关于东平广场项目第十期（北塔五层以上）施工图变更主要内容的事宜

根据甲方要求修改规划报建图，佛山市东平广场项目第十期（北塔五层以上）报建图2013.12版与2017.03版对比，修改以下内容，说明如下：

修改内容：七、屋面层平面图

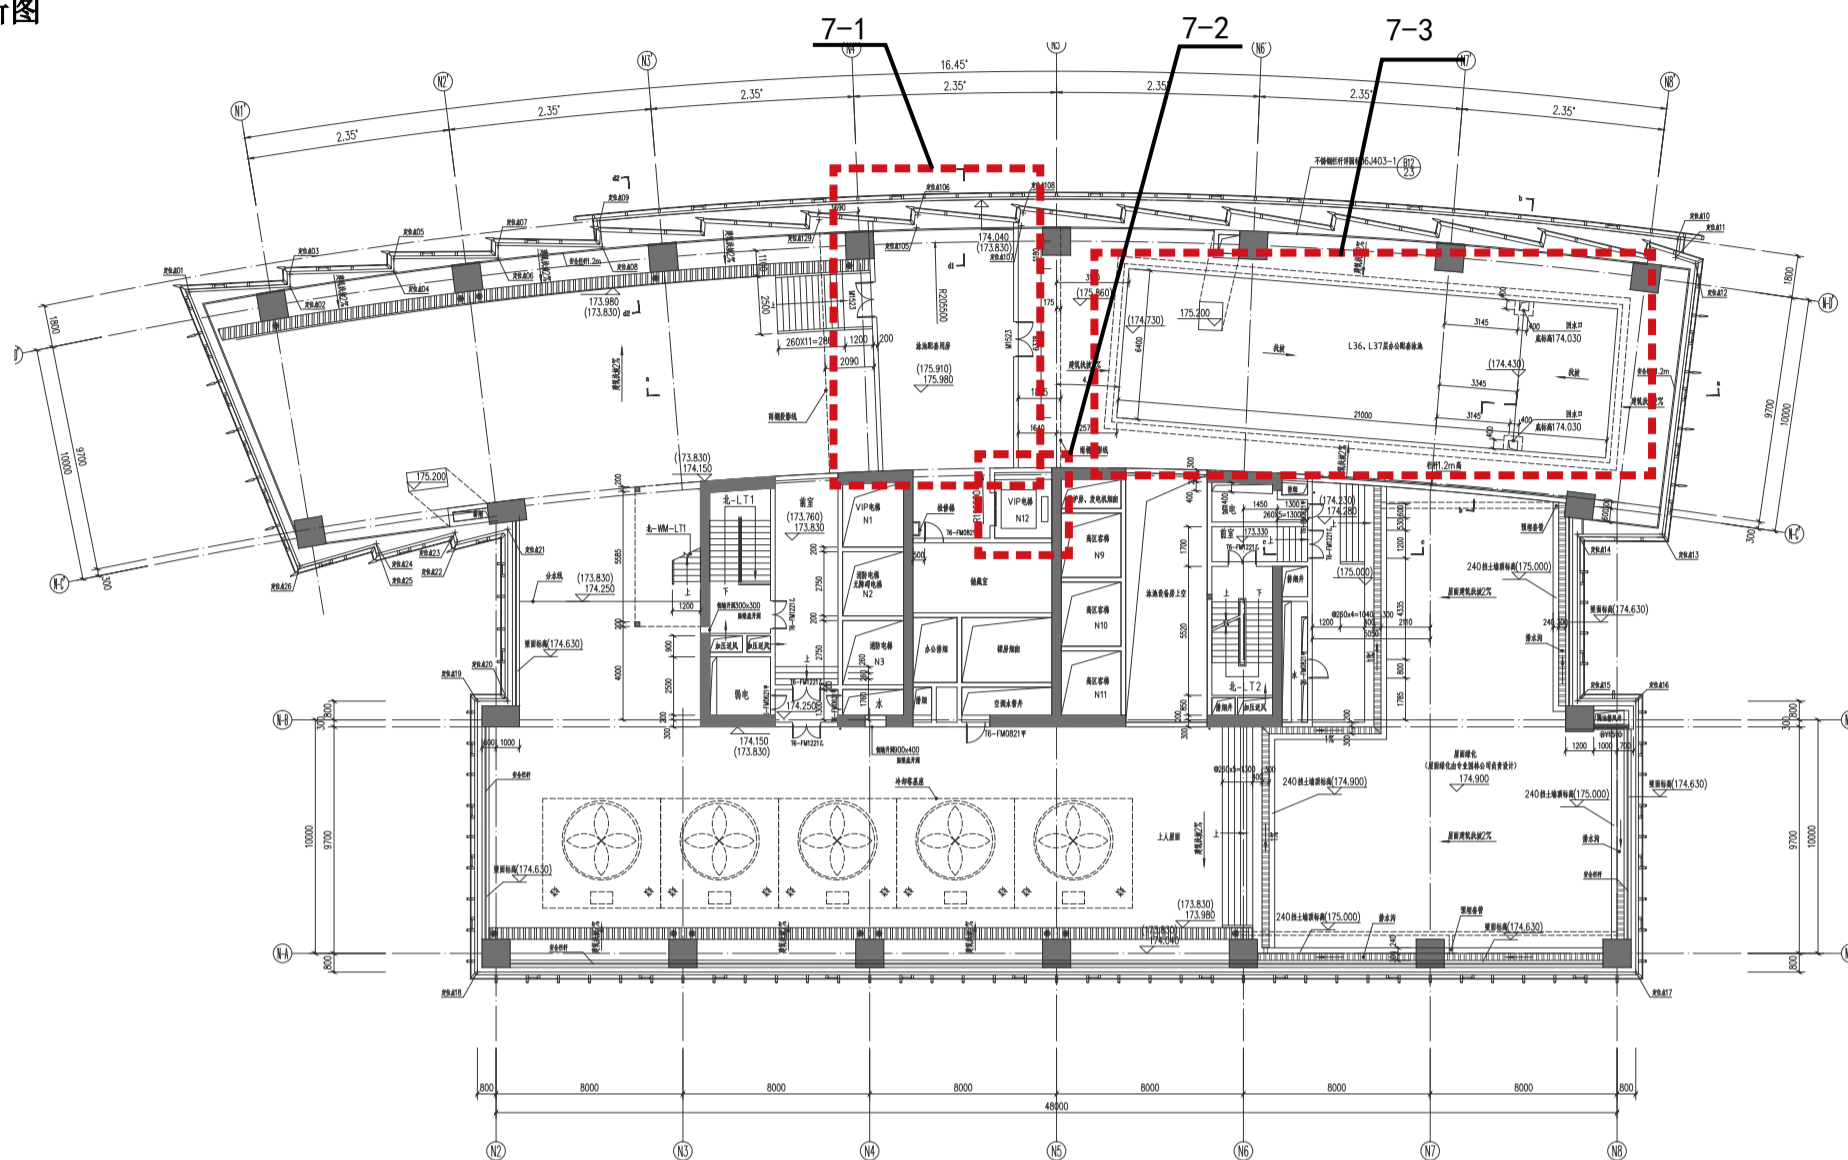
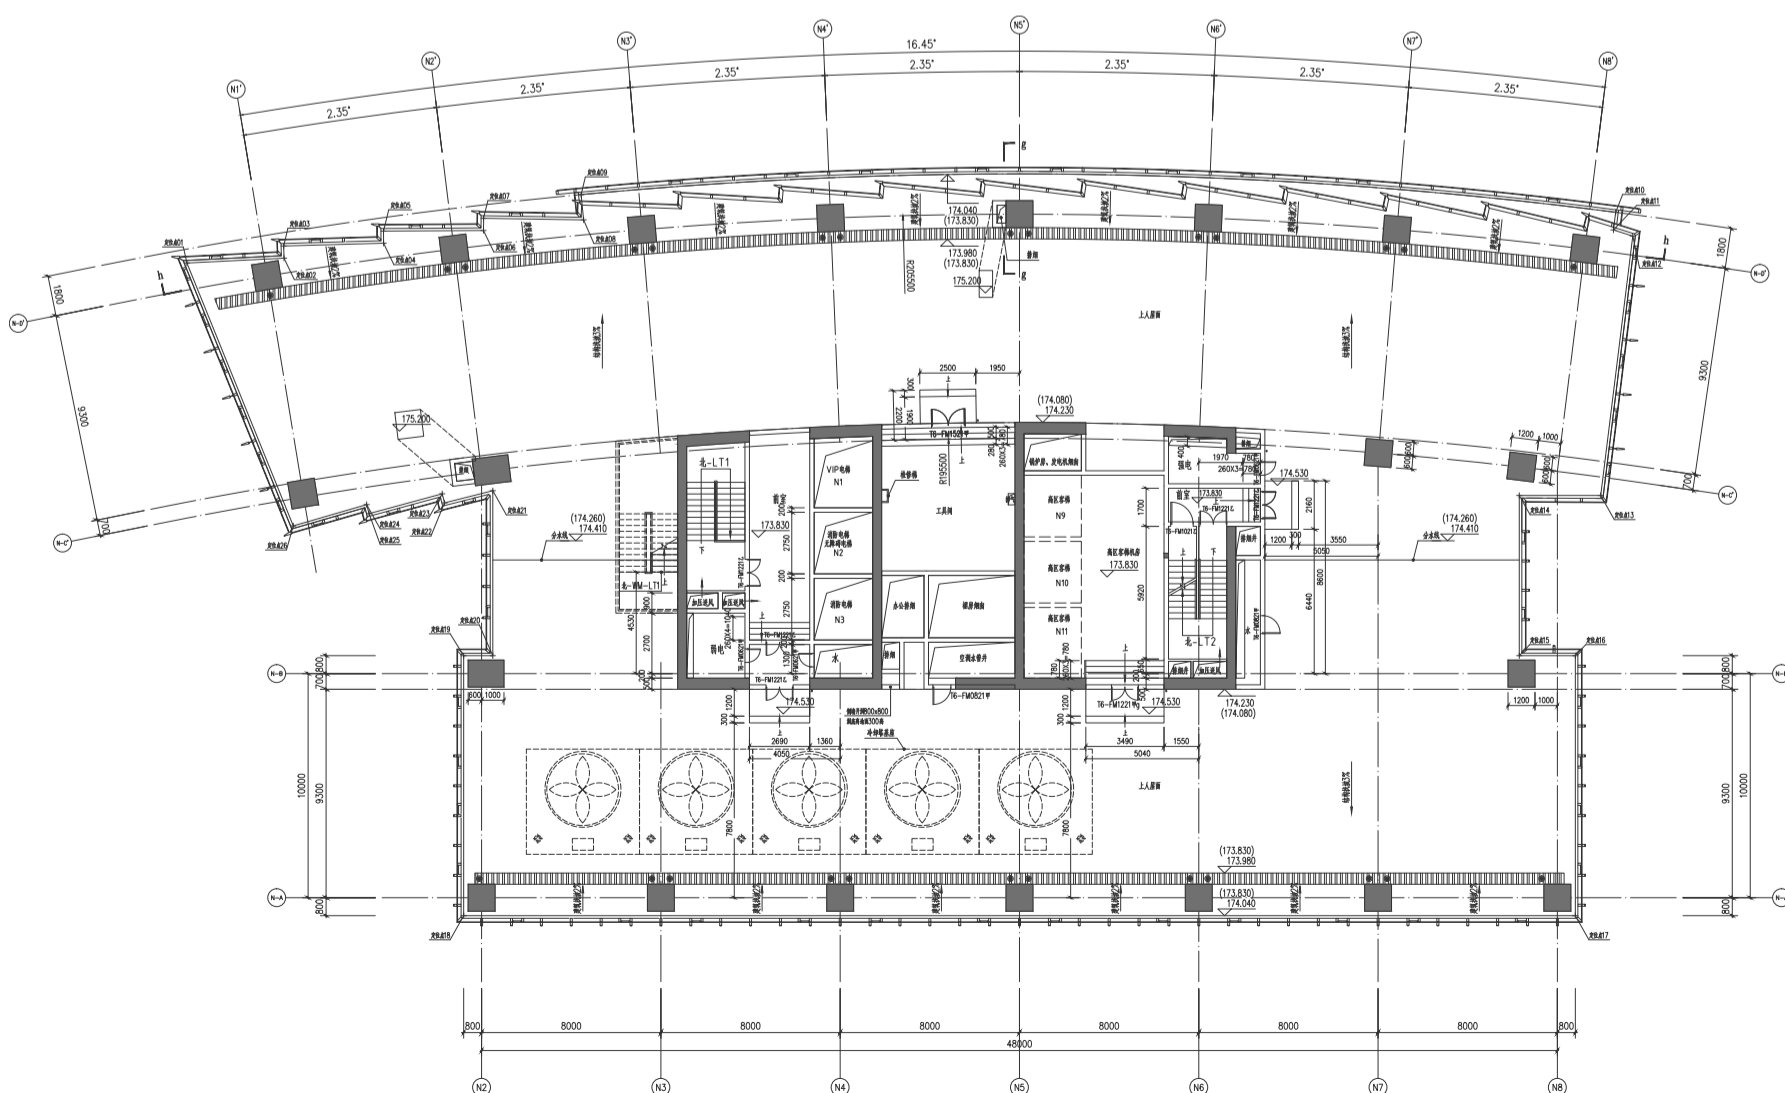
- 7-1、增加设备房。
- 7-2、增加电梯 N12。
- 7-3、增加露天泳池。

修改内容：八、屋面层平面图（消防电梯机房）

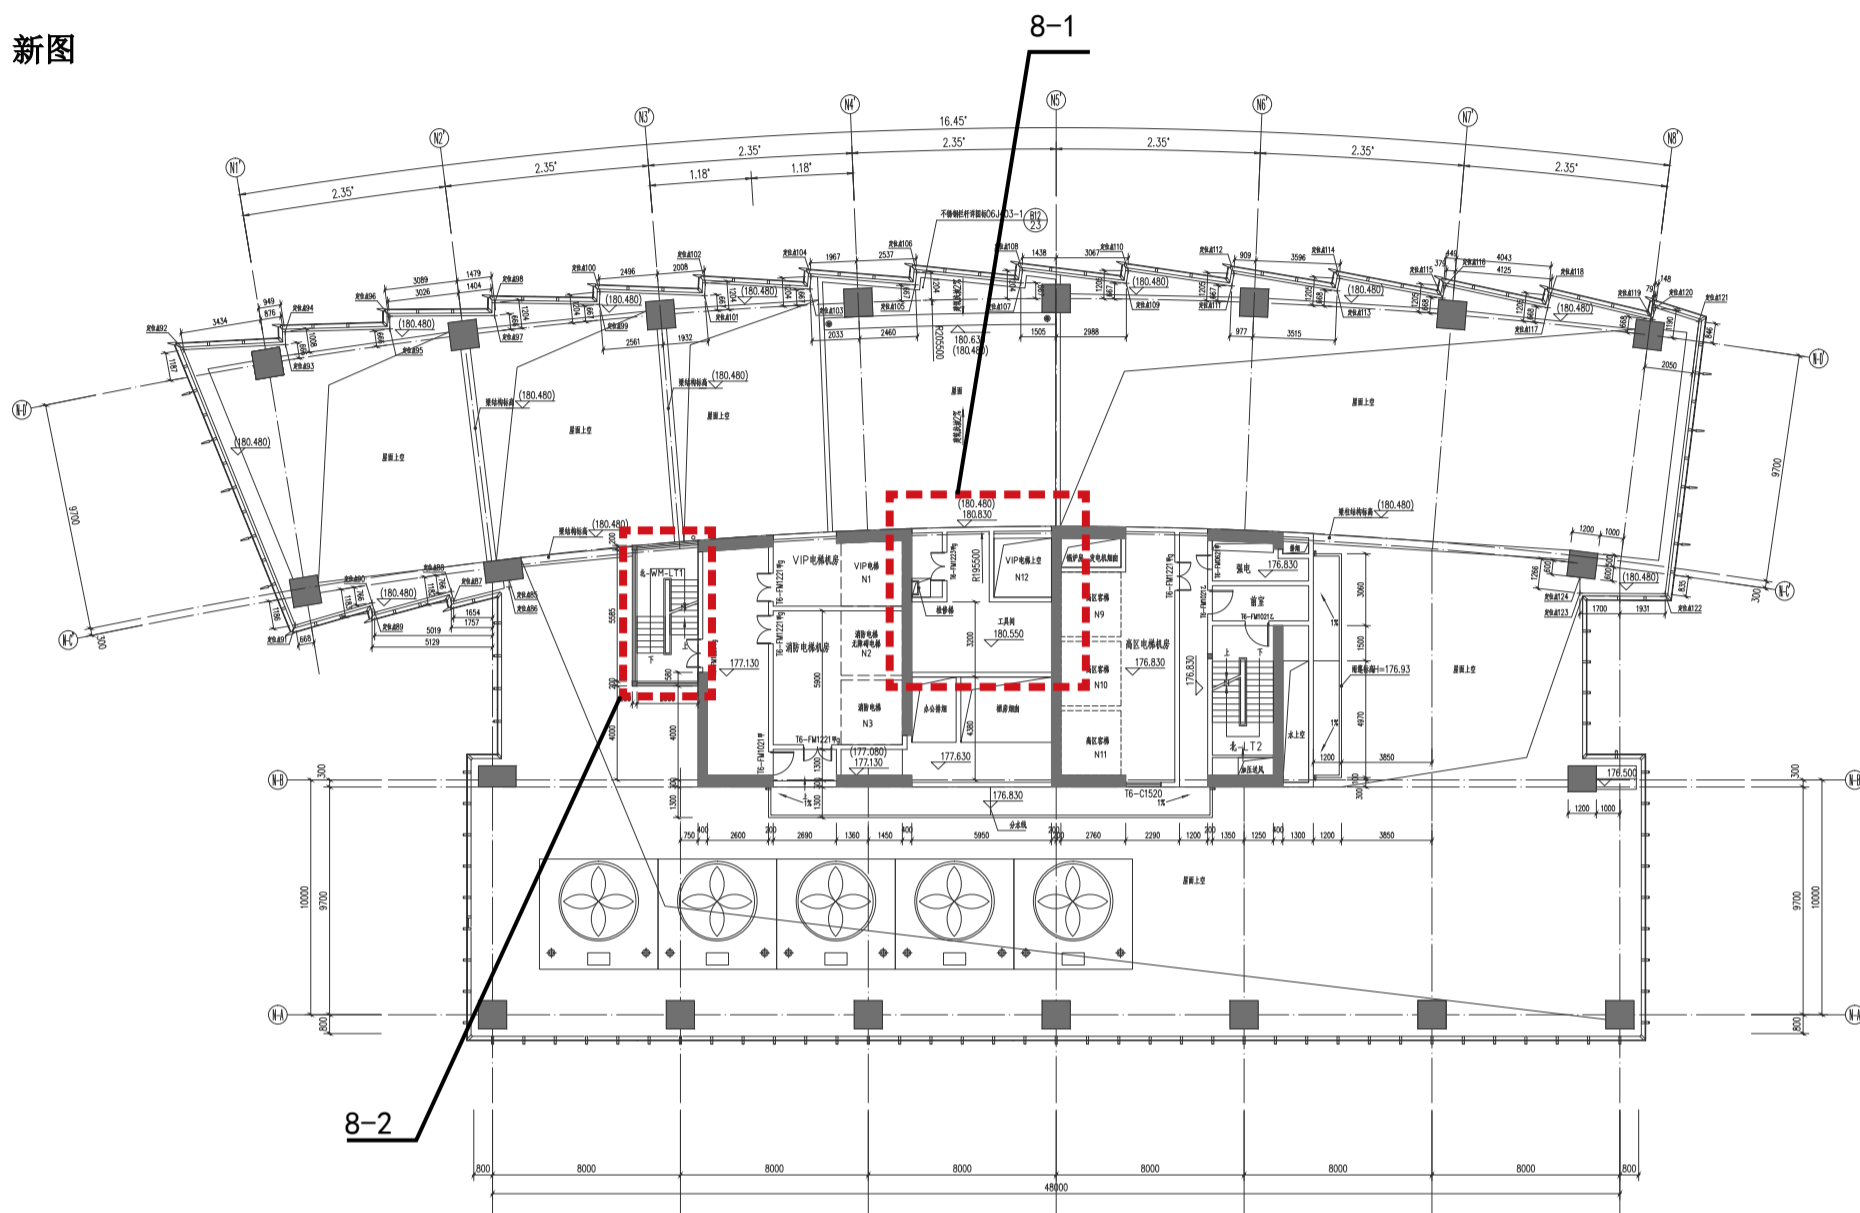
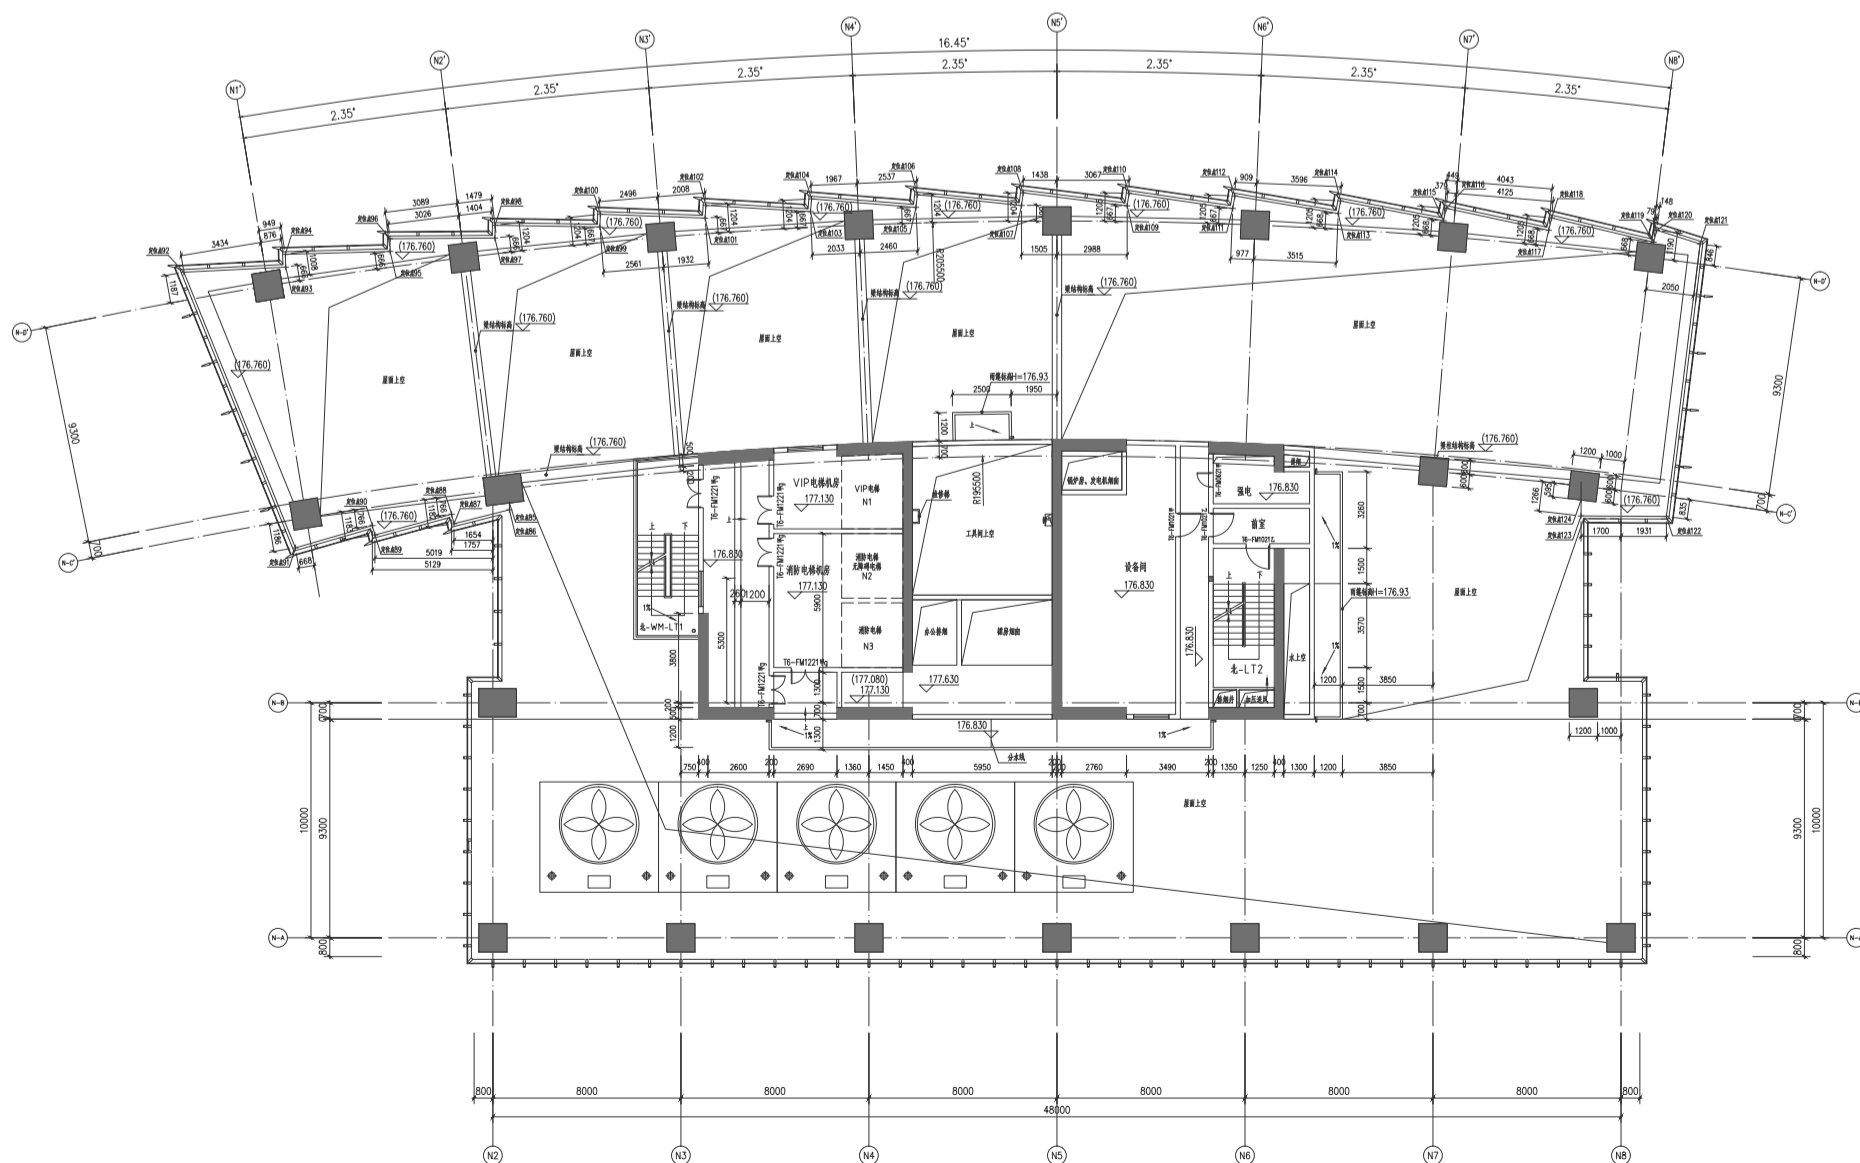
8-1、增加工具间，工具间部分上空。

8-2、缩短室外楼梯。

修改内容：九、屋面层平面图（消防水池）

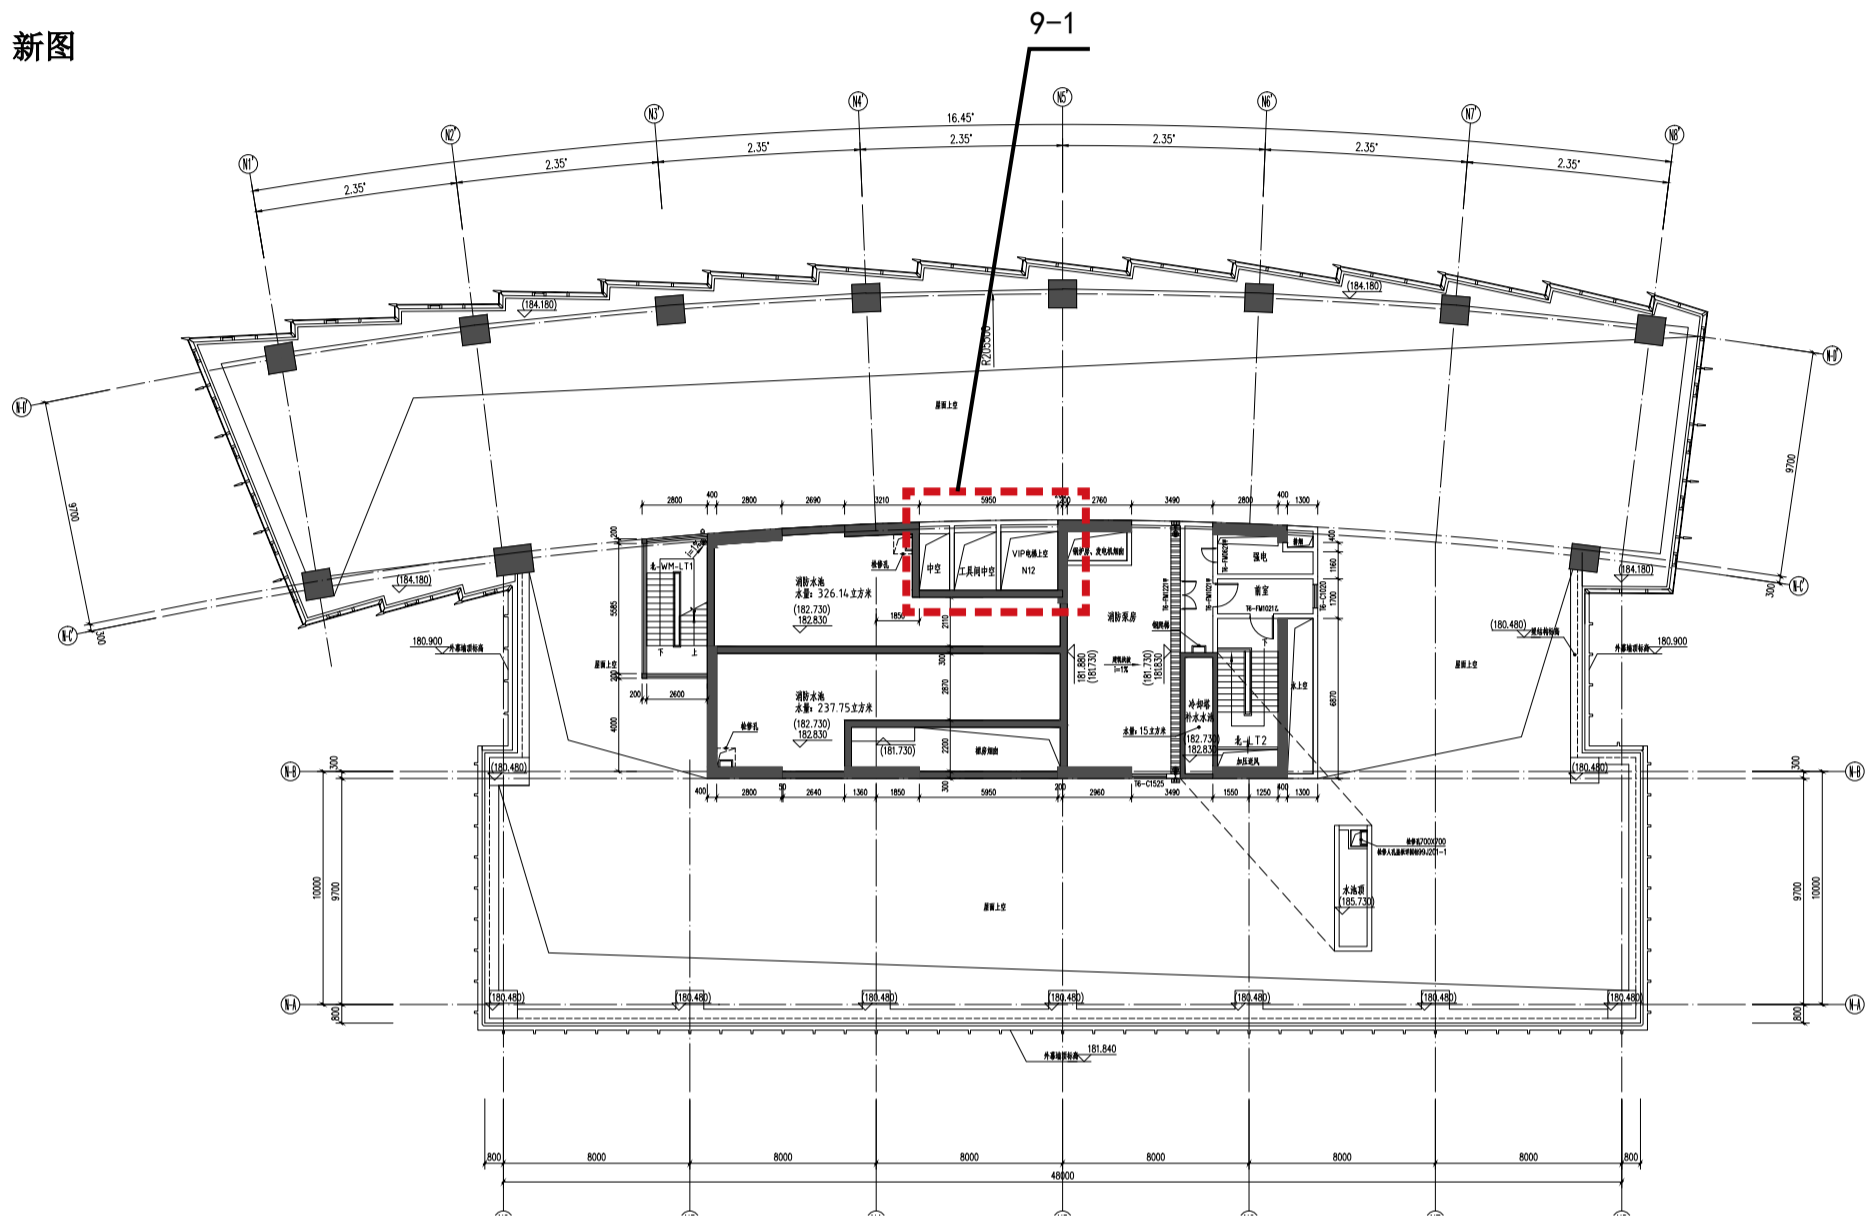
9-1、增加工具间上空、电梯上空。
